大飯発電所第3,4号機  
火災感知器増設に係る  
設計及び工事計画認可申請

コメント回答について

2022年4月  
関西電力株式会社

### 大飯 3, 4号機 火災感知器増設に係る設計及び工事計画認可申請 保安水準を適用する火災感知器設計の整理について

第8.2.3図 補助建屋換気空調設備系統図 (放射線管理室)

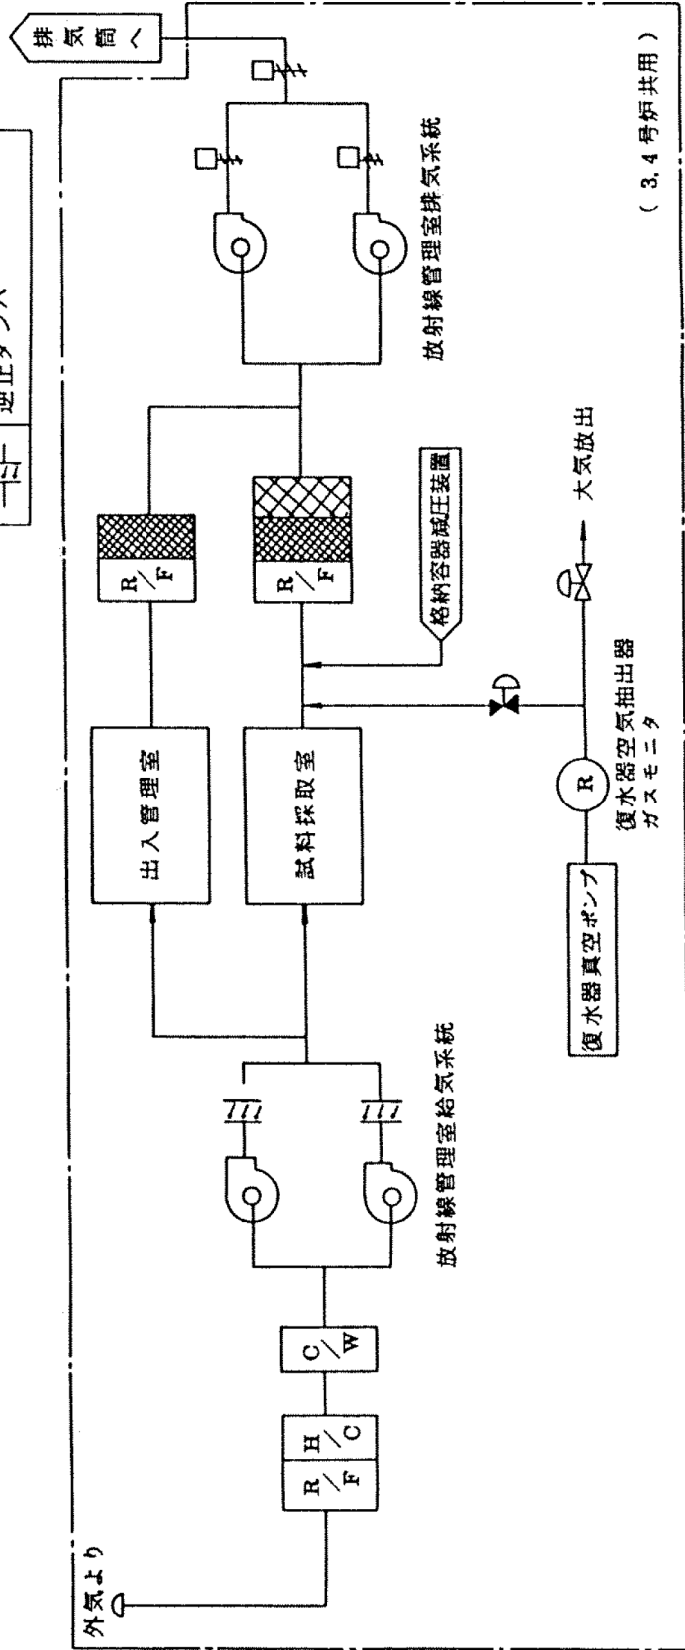
- 出入管理室について、どのような考えで放射性物質を管理区域内に閉じ込めることができるのか補足説明資料に示すこと。また、過去の設置許可や設工認で記載している内容を確認し、その流れが分かるように示すこと。

設置許可添付資料八及び既工認における記載を抜粋し、添付ー3に示す。設置許可添付資料八において、換気空調設備は、管理区域内と管理区域外の別により、また、それぞれの区域内でも機能の別により系統を分けることとしており、管理区域内の換気空調系統と管理区域外の換気空調系統でそれぞれ別の系統とし、管理区域外の空調系統に管理区域内の空調系統を接続しない設計としている。

また、補助建屋換気空調設備は、補助建屋空調装置、放射線管理室空調装置、中央制御室空調装置等で構成しており、放射線管理室空調装置は管理区域内の換気空調系統と位置づけ、出入管理室内の放射性汚染の可能性を考慮し、補助建屋空調装置とは別の系統としている。

放射線管理室空調装置は、放射線管理室給気ファン及び放射線管理室排気ファンにより出入管理室全体を空調管理する設計としており、放射線管理室給気ファンにより清浄区域であるコールドロッカー室等に新鮮な空気を供給して、放射性物質濃度の高い区域に向かって流れるようにし、排気は出入管理室排気フィルタユニットを通して排気筒より行う設計としている。

空気の流れは非管理区域から管理区域側への流れとなっていること、当該系統は2系統あり1系統は常時運転しているため、空気の流れは常に維持されることから、管理区域内に放射性物質を閉じ込めることができると考える。
